Parecer Técnico FEAM/URA NM - CAT nº. 82/2026

Processo SLA n°:	26.301/2026	**Sugestão pelo:**	**INDEFERIMENTO**
Modalidade do licenciamento:	LAS/RAS	**Validade da licença:**	-
Tipo da sua solicitação:		Solicitação de licença para ampliação de empreendimento

Empreendedor:	Empreendimento Fortaleza EIRELI	**CPF/CNPJ:**	11.793.272/0003-74
Empreendimento:	Empreendimento Fortaleza EIRELI	**CPF/CNPJ:**	11.793.272/0003-74
Município(s):	São João do Paraíso / MG	**Zona:**	Rural

PARECER DE LICENCIAMENTO AMBIENTAL SIMPLIFICADA - LAS

Figura 2: Situação do empreendimento, adaptação da imagem de janeiro de 2023.
(Fonte: Rede MAIS/MJSP, inclui material © (2026) Planet Labs Inc. Todos os direitos reservados).

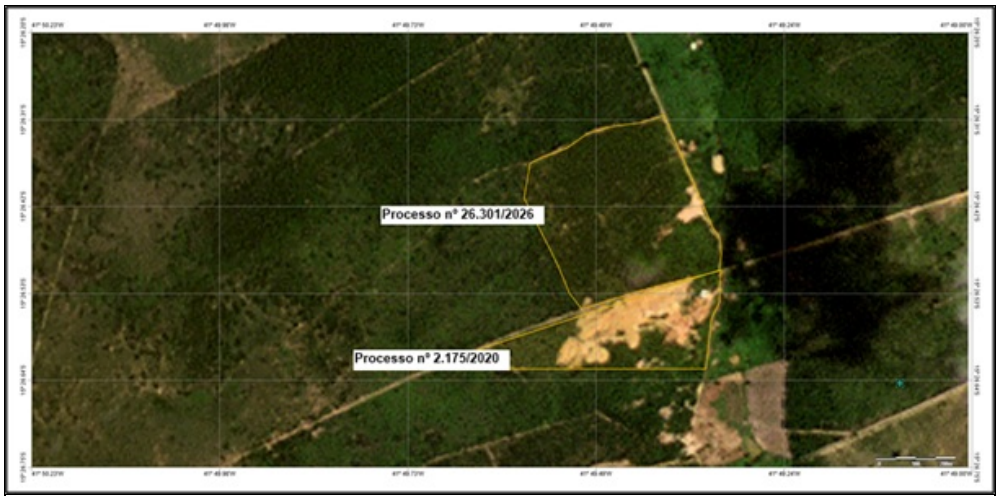
Durante a análise do Processo em tela, constatou-se, por meio de interpretação de imagem de satélite, que o empreendedor iniciou as atividades de instalação e operação na área objeto de ampliação sem a devida regularização ambiental, para fins do desenvolvimento da atividade de lavra a céu aberto (Minerais não metálicos, exceto rochas ornamentais e de revestimento), conforme ilustrado na **Figura 2 e 3.**

Na **Figura 2**, conta a situação do empreendimento em janeiro de 2023, onde é observado a delimitação da ADA objeto de ampliação vinculado ao Processos SLA LAS/RAS n° 26.301/2026 e a ADA em operação conforme Processo SLA LAS/RAS n° 2.175/2020.

Figura 3: Situação do empreendimento, adaptação da imagem de maio de 2026.

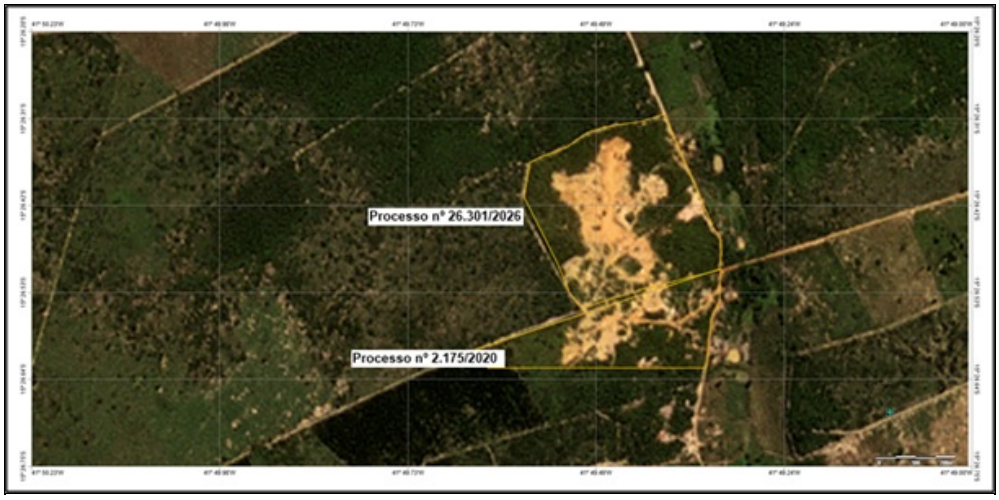
Enquanto na **Figura 3**, é observado a situação do empreendimento em maio de 2026, onde é observado o início das intervenções necessárias a instalação e operação do empreendimento na ADA objeto de ampliação vinculado ao Processos SLA LAS/RAS n° 26.301/2026.

Entretanto, em desacordo com a condição legal estabelecida no ato autorizativo, que prevê que a autorização ambiental somente produz efeitos após a obtenção do respectivo LAS, nos termos do art. 17, § 3º, do Decreto Estadual nº 47.383/2018 e no art 15 da DN COPMA n° 217/2017, constatou-se, por meio de interpretação de imagem de satélite, que o empreendedor realizou, de forma antecipada, a supressão de cobertura vegetal nativa em área comum conforme representado na **Figura 3.**

Figura 4: Planta topográfica vinculado ao AIA n° 2100.01.0045306/2023-11.

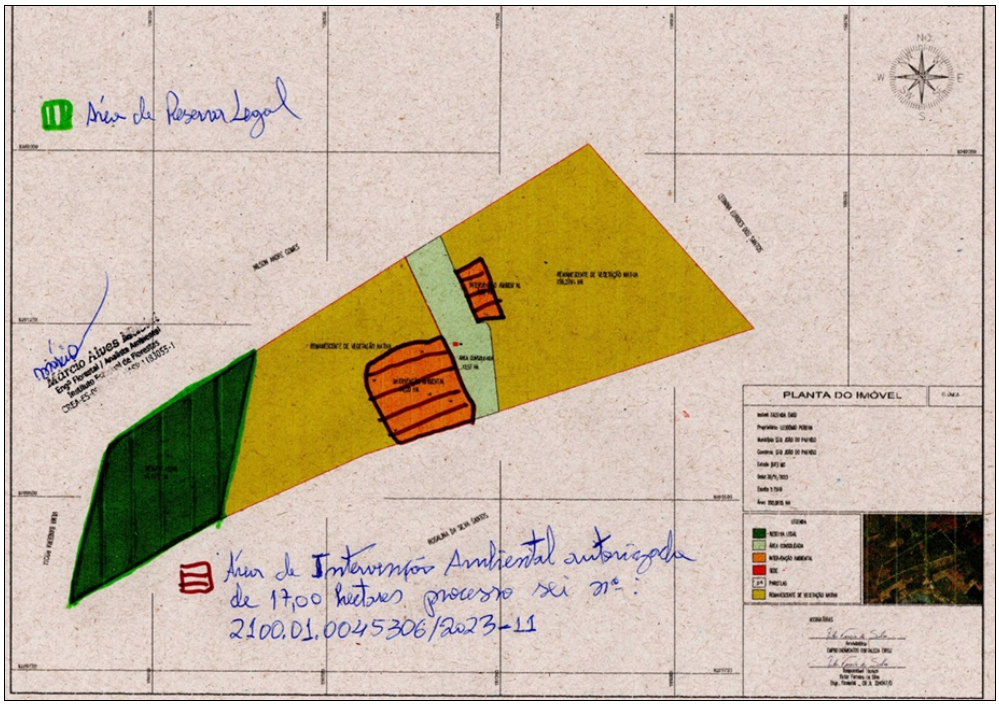
Na **Figura 4**, apresenta-se ilustração da planta topográfica vinculada à AIA n° 2100.01.0045306/2023-11, contendo a delimitação das áreas autorizadas para intervenções autorizadas, cuja eficácia estava

condicionada a obtenção do respectivo LAS.
